**From:** Trygve Øderud <Trygve.Oderud@glitreenergi.no>  
**Sent:** 28. november 2018 13:58  
**To:** Fjellanger Jakob  
**Cc:** Tomas Hagen; Birger Godal Holt  
**Subject:** SV: Tapping av minstevann - beregninger av produksjonstap

**Emne:** Tapping av minstevann - beregninger av produksjonstap

### Vassføringer - Hellefoss i Øvre Eiker kommune gjennomsnitt år, 16 m<sup>3</sup>/sek mai/okt

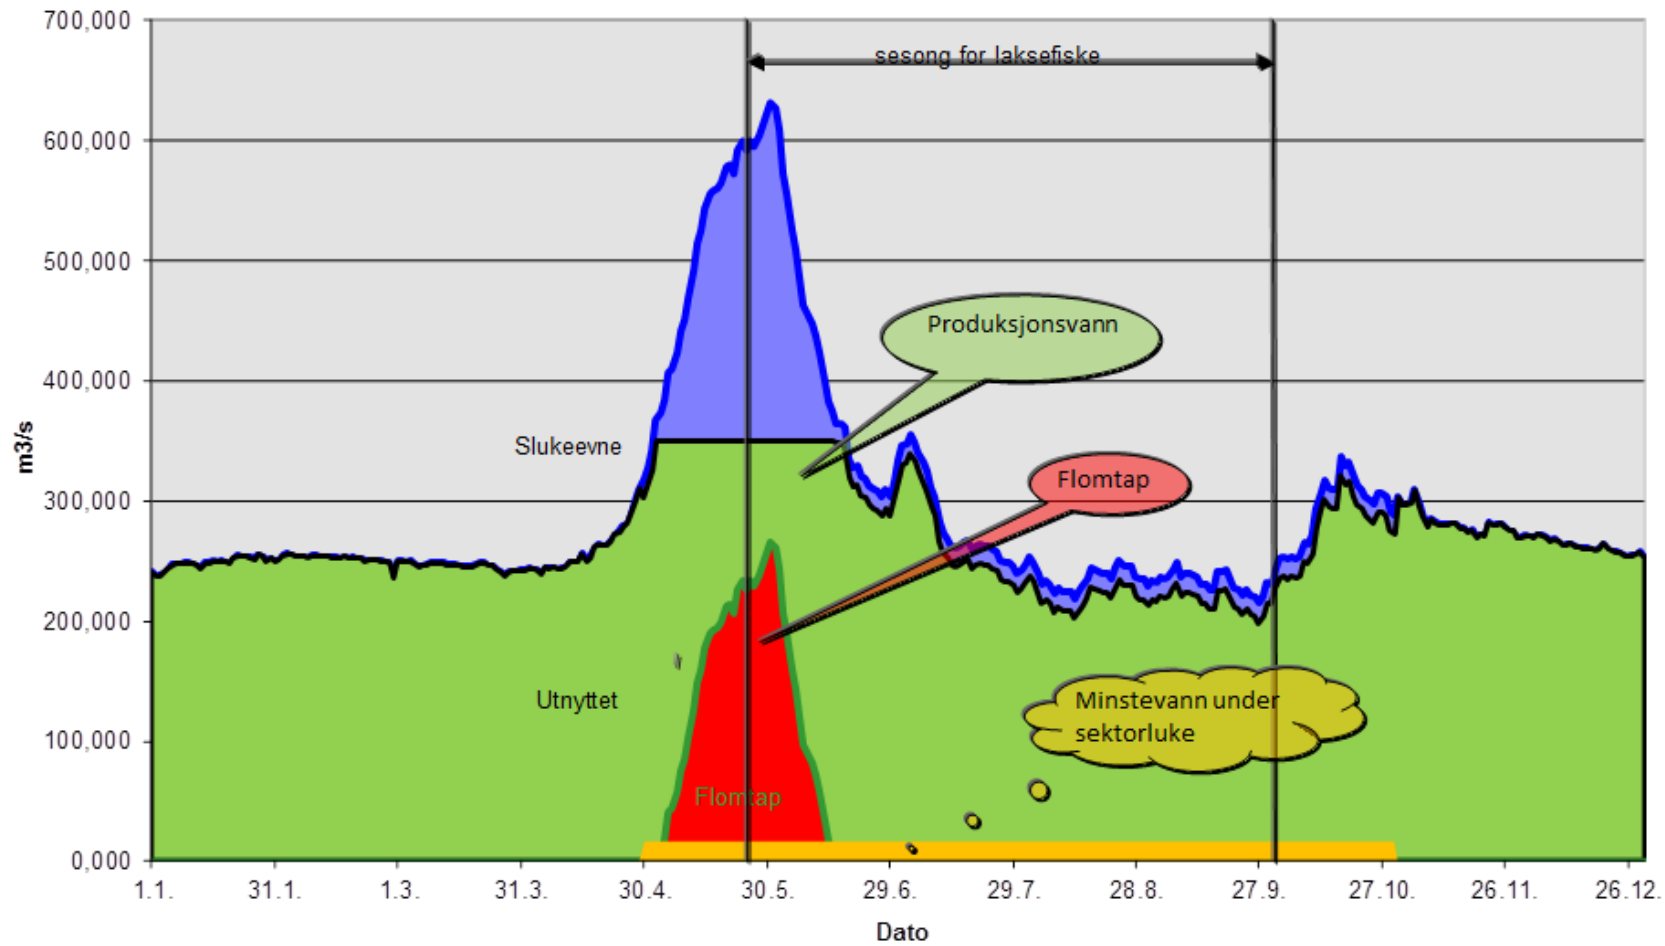
Ok. Det vil være fint med beregning hvor slipp i segmentluka tas med også.

Antar at du mener at jeg skal inkludere vannmengde tilsvarende 15 cm over sektor dam. Dette tilsvarer 2 m<sup>3</sup>/sek. Samlet 16 m<sup>3</sup>/sek i perioden mai/okt.

Med dette tappemønster for minstevann får vi flg produksjonstap i et teoretisk gjennomsnittår (snitt av 27 år):

Produksjonstap: 2,2 GWh  
Med en kraftpris på 35 øre har dette flg verdi: 790 KNOK  
I andre prosesser har vi benyttet en samfunnsverdi på: 7 kr/KWh  
Dette gir et tap i samfunnsverdi på: 19,7 MNOK

### Vassføringer - Hellefoss i Øvre Eiker kommune gjennomsnittts år, 14 m<sup>3</sup>/sek mai/okt

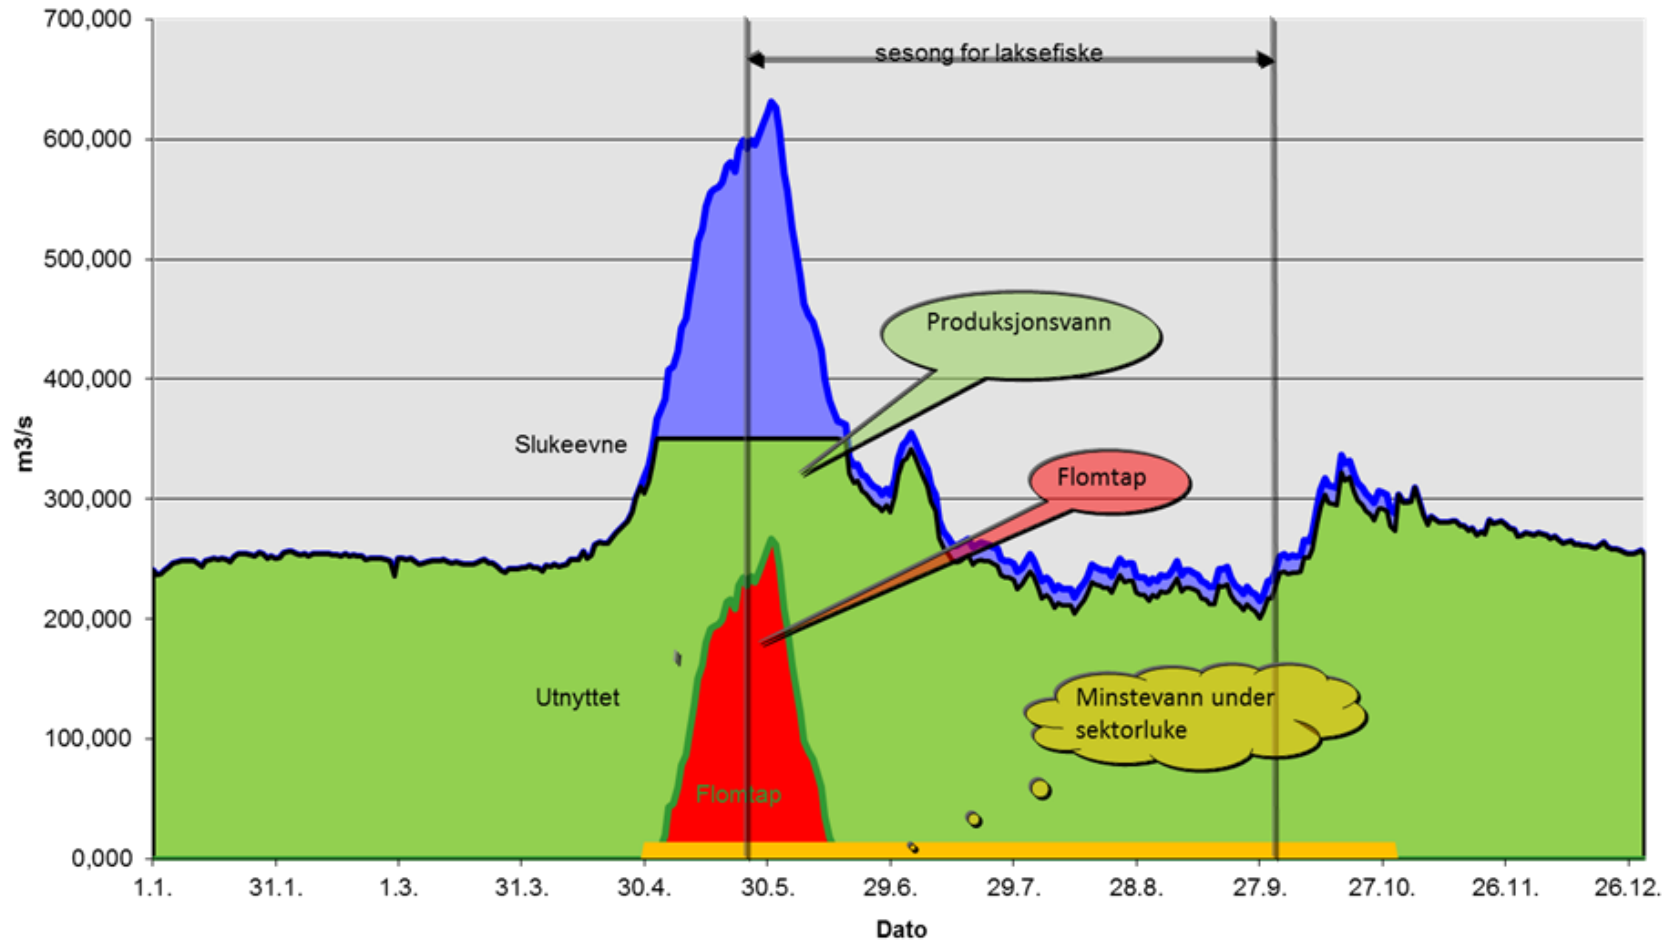
1. **HÅK krever (NVE 201405888-24 s. 12) slipp av minstevannføring på 8-14 m<sup>3</sup>/s i segmentluka nærmest fisketrappa, og i tillegg 10-15 cm vann over sektorluka for å lede fisken mot fisketrappa. Dette skal gjelde fra og med mai til og med oktober, og er særlig viktig i lavvannsperioder. Hva vil det medføre av krafttap at disse kravene oppfylles i en gjennomsnittlig perioden fra mai til oktober?**
2. I søknaden opplyser dere at Hellefoss kraftverk i gjennomsnitt produserer 72 GWh/år. Men i søknadene om el-sertifikater (NVE 201833690-1) opplyser dere at årsproduksjonen har økt fra 78 GWh til 85,2 GWh. Har dere noen kommentarer til dette?

Med dette tappemønster for minstevann får vi flg produksjonstap i et teoretisk gjennomsnitttsår (snitt av 27 år):

Produksjonstap: 1,9 GWh

Med en kraftpris på 35 øre har dette flg verdi: 670 KNOK

I andre prosesser har vi benyttet en samfunnsverdi på: 7 kr/KWh

Dette gir et tap i samfunnsverdi på: 13,4 MNOK

- HÅK's krav med vann over luke er ikke hensyntatt. Dette forhold ville øke produksjonstapet ytterligere
- I beregningene er det beregnet et middel. Det vil si at i tørre år vil tapet bli større. Hvis du ønsker det kan vi gjøre beregninger som viser utfallsrommet.
- Det er forutsatt at konsesjonsprosessen ikke får noen konsekvenser for prosessen med el. sertifikater
